MEMORANDO-DEEIA-0549-1711-2020

ASUNTO: Criterio técnico sobre flujos de aguas ubicado en los márgenes este y oeste del río Perequetecito dentro del proyecto "P.H. ALTOS DE PLAYA LEONA"

Fuente: Equipo consultor de topografía
Figura 6.11. Drenajes superficiales.

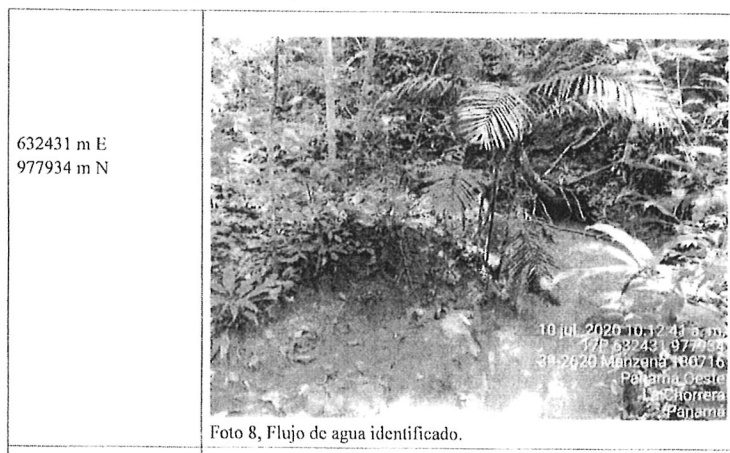
- El Estudio de Impacto Ambiental menciona en su página 0077, punto 6.6 Hidrología "El sitio del proyecto tiene además dos drenajes superficiales que han servido para canalizar las aguas de lluvia hacia el río Perequetecito. Estos se encuentran, uno en el sector este y otro en el sector oeste del río." ; y en la página 0078 presenta la figura 6.11. Drenajes superficiales.

- El Informe técnico de Inspección No. 021-2020 señala los componentes identificados. Durante el recorrido en campo se pudo observar un flujo de agua del lado oeste del polígono (foto 8 del informe de inspección) el cual drenaba hacia el río Perequetecito, y del lado este del polígono se pudo observar un área colindante al río, con densa vegetación sobre la cual descarga una PTAR de un proyecto existente que drena hacia el río Perequetecito (fotos 4 y 5 del informe de inspección).

- Mediante nota aclaratoria DEIA-DEEIA-AC-0114-0809-2020, pregunta 10, se solicitó coordenada de ubicación; caracterización de la fauna y flora adyacente a los flujo de agua; y estudio hidrogeológico que permitan conocer si estos drenajes corresponden a nacimiento de agua o escorrentía superficial.
- Mediante respuesta a la nota aclaratoria se adjuntan coordenadas de los drenajes este y oeste, se indica que la vegetación del drenaje oeste es bosque secundario joven y del drenaje este predomina el rastrojo y el bosque secundario muy joven. No se aporta estudio hidrogeológico, ya que se indica que el informe de SINAPROC y el autor del estudio hidrológico menciona que son drenajes que fluyen hacia el río.

En atención a lo expuesto, solicitamos se realice una inspección a campo y nos brinde su opinión técnica acerca de los flujos de agua ubicados al lado este y oeste del polígono del proyecto, los cuales drenan hacia río Perquetecito; a fin de determinar si corresponde a un nacimiento de agua con un flujo de agua natural o escorrentía superficial.

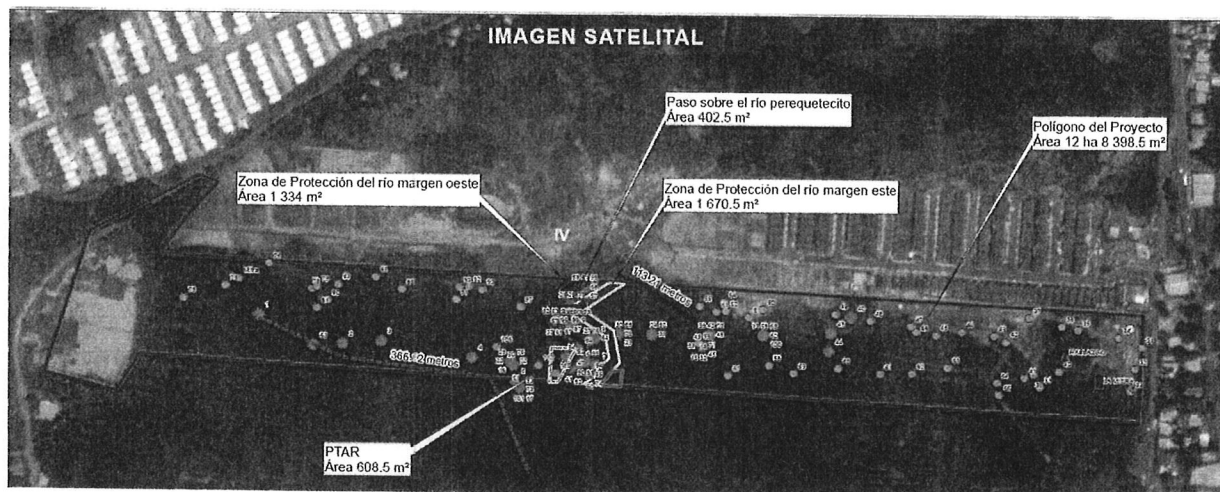
Elemento	Coordenadas		
	Punto	E	N
Drenaje Oeste	Inicio	632201.99	977988.31
	1	632297.21	977943.74
	2	632450.63	977925.11
	Unión con Río	632491.43	977826.80

Elemento	Coordenadas		
	Punto	E	N
Drenaje Este	Inicio	632682	977978
	1	632609	978024
	Unión con Río	632584	978034

- Las coordenadas presentadas fueron remitidas a la Dirección de Información Ambiental, la cual mediante MEMORANDO- DIAM- 014120-2020 señala que el drenaje oeste tiene una longitud de 366.12 m y el drenaje este 113.21 m.
